**AVIS RELATIF À LA PROTECTION
CONTRE LES EVENTUELS EFFETS NOCIFS ET NUISANCES
PROVOQUÉS PAR LES RAYONNEMENTS NON IONISANTS
GÉNÉRÉS PAR DES ANTENNES ÉMETTRICES STATIONNAIRES**

Commune : OUPEYE - Exploitant : TELENET GROUP

Référence exploitant : LG2147F

Rapport n° 3266 / 2025

Figure 1 : Vue en plan des lieux de séjour et des points de contrôle

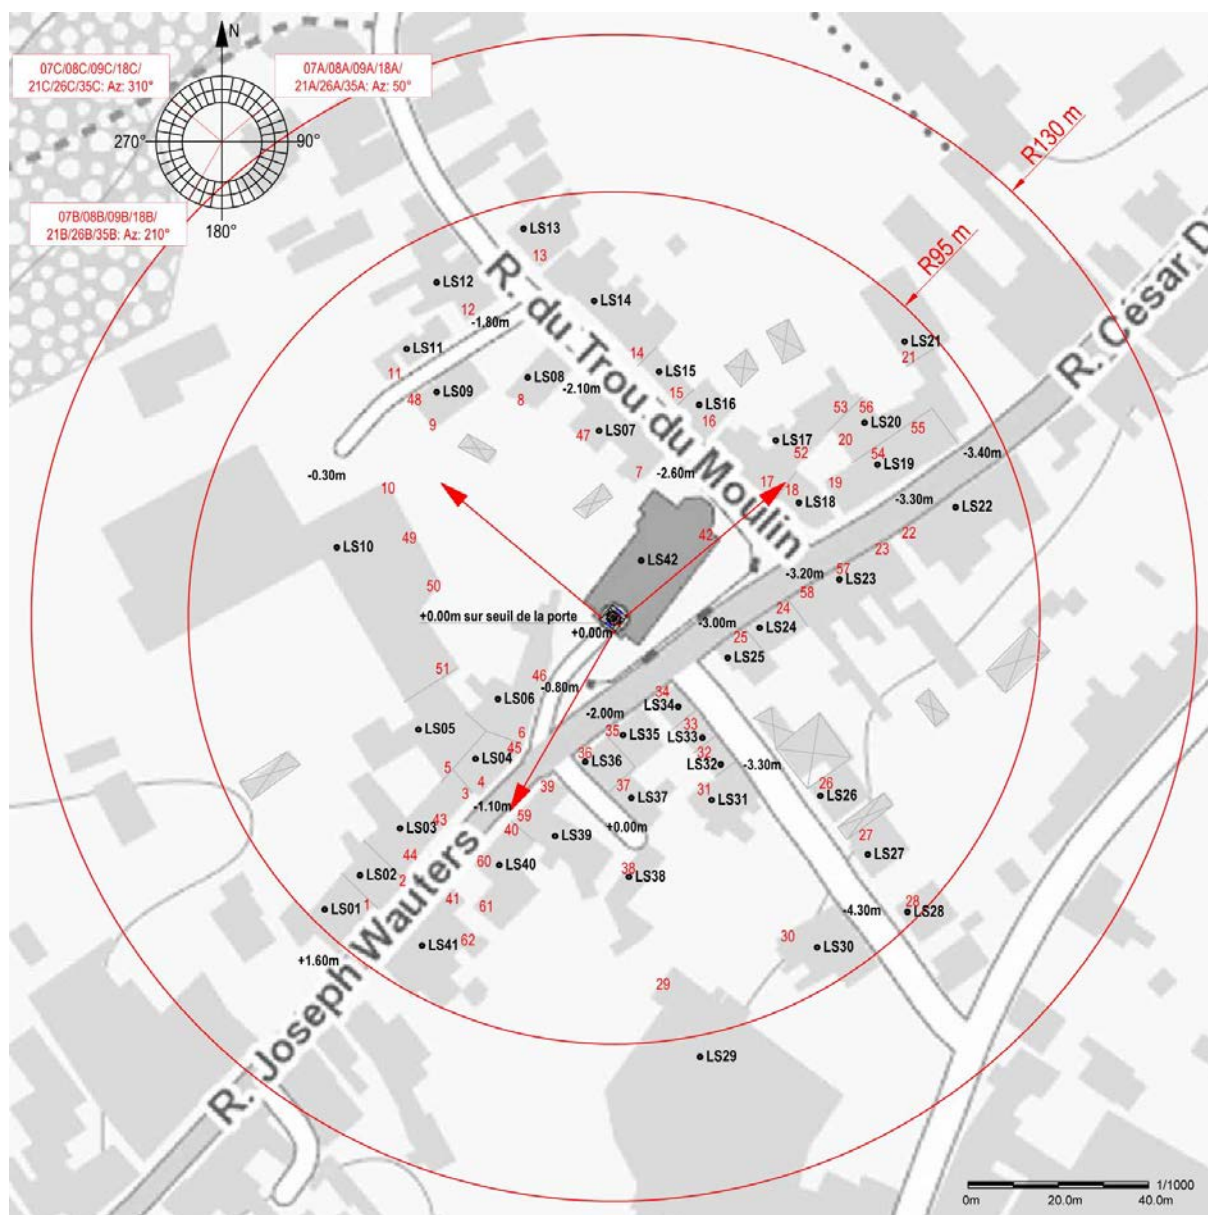
Les fréquences d'émission, la puissance rayonnée par chacune des antennes et leur gain permettent de déterminer le rayon de la zone à analyser. Tout dépassement de la limite par installation est exclu en dehors de cette zone. Le tableau 2 reprend les 35 LS² pour lesquels l'indice d'exposition est le plus élevé. Les différentes colonnes indiquent :

- le numéro du point de contrôle repris sur un des plans de la figure 1;
- le numéro du LS dans lequel se trouve le point de contrôle de la 1^{ère} colonne ;
- l'atténuation d'obstacle prise en compte pour le calcul de l'indice d'exposition dans le LS ;
- le résultat du calcul de l'indice d'exposition.

En ce qui concerne les antennes de l'installation mentionnées dans le tableau 1, la distance maximale à laquelle la limite pourrait être atteinte, à l'extérieur, est égale à 99,7 m. S'il n'y a pas de LS à une distance inférieure, les antennes respectent forcément la limite d'immission.

Dans le cas des LS situés à l'intérieur des bâtiments, une atténuation d'obstacle est prise en compte et il en résulte que la distance maximale à laquelle la limite pourrait être atteinte se réduit à 71,4 m.

Les résultats de l'évaluation décrite au paragraphe 4 indiquent que les antennes émettrices stationnaires de l'installation faisant l'objet du présent avis ne produisent pas, dans un lieu de séjour, un rayonnement électromagnétique maximum supérieur aux limites fixées à l'article 4 du décret.

En conclusion, les antennes émettrices stationnaires faisant partie de l'installation référencée dans le paragraphe 2 et dont les caractéristiques techniques sont résumées dans le tableau 1 **respectent les limites d'immission** fixées à l'article 4 du décret du 8 décembre 2022 (M.B. du 16.12.2022) modifiant le décret du 3 avril 2009 relatif à la protection contre les éventuels effets nocifs et nuisances provoqués par les rayonnements non ionisants générés par des antennes émettrices stationnaires.
